Betriebs-Kita "Siekids Ackermäuse", 38126 Braunschweig

Grafische Ergebnisdarstellung
(Stand 05/2015)

zehn Halterungen hoch/tief im
35cm-Abstand

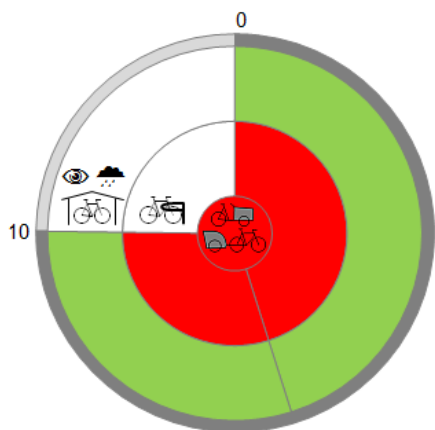
- 20 Es stehen zehn Vorderradhalterungen ("Felgenkiller") mit abwechselnder Hoch-/Tiefstellung in einem Seitenabstand von 35 cm zur Verfügung. Der Tauglichkeitsfaktor dafür ist 2. Auffällig ist, dass die Nutzer bis auf wenige Ausnahmen ihre Räder nicht in die Halterungen einstellen, sondern direkt daneben nur zum Anschließen als Diebstahlsschutz.

Bei Stichproben zu Spitzenauslastungszeiten wurden 10 Fahrräder gezählt.

Damit erreicht die Betriebs-Kita "SieKids Ackermäuse" in dieser Rubrik 1,5 von 20 möglichen Punkten.
